Møte dato: 22/9 2022
Referat datert: 28/9 2022

Detaljregulering for Valsåmyra 19 Arbeidsmøte skoleveg 21/98 2022, referat.

Illustrasjon som viser hvordan sikker skoleveg er tenkt å ivaretas i planen for Valsåmyra 19.

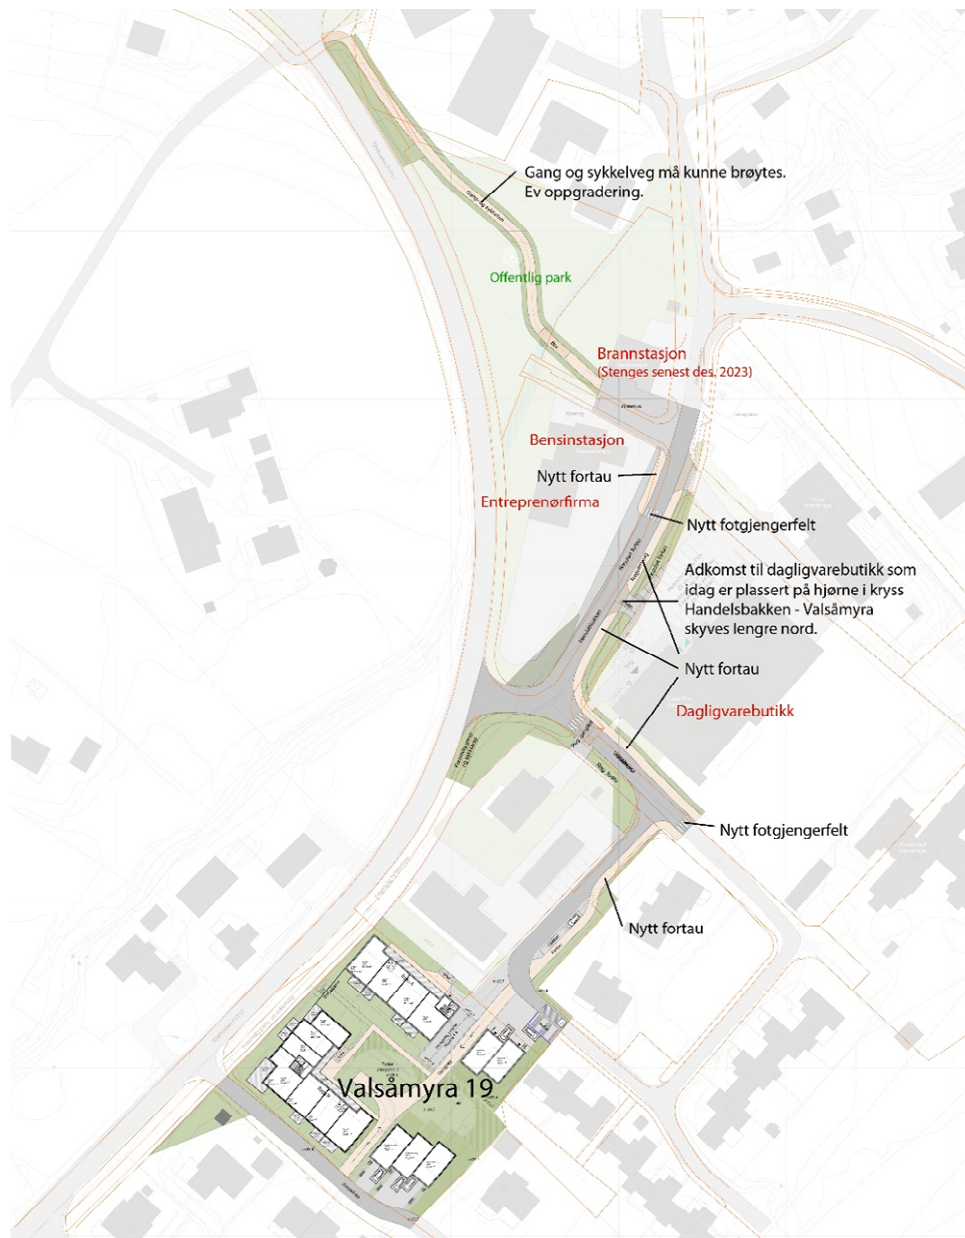
Risvik fra FK mente at forslaget ligner på hva som ble presentert i sommer og at FK fortsatt ikke er overbevist om at barn vil bruke den løsning som presenteres nå. FK mener fortsatt at en trase der det opparbeides gang og sykkelveg langs Fylkesvei er å foretrekke men FK kan være åpen for en annen løsning hvis den er overbevisende.

FK vil lytte til for eksempel uttalelse fra kommunenes trafikkfaglige råd.

(Risvik) Vi er opptatt av at det blir planlagt for en løsning som fungerer året rundt- Også når det eventuelt er snø. Gang-/sykkelforbindelsen må anlegges og bygges slik at den kan brøytes og vedlikeholdes. Vi ønsker også å være sikker på at slikt vedlikehold blir utført.
